PROJETS EOLIENS du Dôme Haut-Saônois

**Mémoire en
réponse des
Maîtres d'Ouvrage
au procès-verbal de
synthèse des
observations du
public**

**Département de la
Haute-Saône (70)**

**Granges-le-bourg
Saulnot**

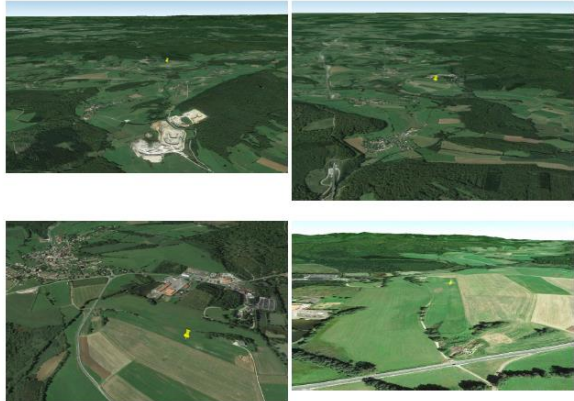
Le gestionnaire de l'aérodrome de Saulnot souhaite que la présence du site aéronautique figure au projet de faisabilité du projet éolien

Nous avons ainsi consulté la Direction Générale de l'Aviation Civile (DGAC) en 2016 dans le cadre de l'installation du mât de mesure de vent sur la commune de Granges-le-Bourg, pour une implantation d'un mât de 101,5 m de hauteur soit une altitude au sommet de 541,50 m, situé à 4.5 km de la piste d'atterrissage de l'aérodrome.

Aucune mention de l'incompatibilité avec l'aérodrome de Saulnot n'a été faite par l'aviation civile lors de cette consultation et l'aviation civile a émis un avis favorable pour l'implantation du mât sous réserve du respect des prescriptions de balisage.

COMPARAISON

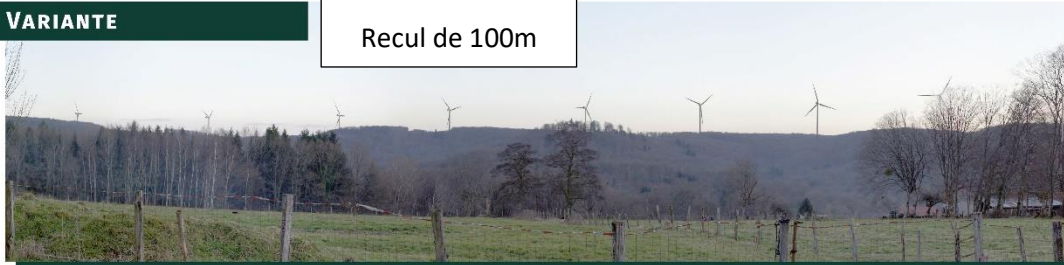
Ci-dessous sont présentés des photomontages comparatifs entre le schéma du projet actuel et un projet reculé de 100m depuis un des points de vue de Faymont. Le photomontage du bas correspond à celui avec les éoliennes reculées. Le gain est faible tout simplement parce que les éoliennes sont déjà à bonne distance du village. Dans le cas d'une éolienne distante de 500 m d'une habitation (distance réglementaire), un recul de 100 m apporterait une réduction de l'emprise verticale de plus de 20%, ce qui dans ce cas-là serait plus pertinent.

Cette réflexion portant sur la réduction de l’emprise visuelle du parc éolien ne peut donc se faire en déplaçant les éoliennes mais plutôt dans une logique de suppression d’éoliennes aux extrémités du linéaire comme l’exemple montré ci-dessus avec E1. Une suppression d’éoliennes au cœur du linéaire ne changerait rien en termes d’emprise horizontale du parc et viendrait perturber le rythme harmonieux d’implantation recherché dans la composition paysagère du projet depuis les différents points de vue à enjeu.
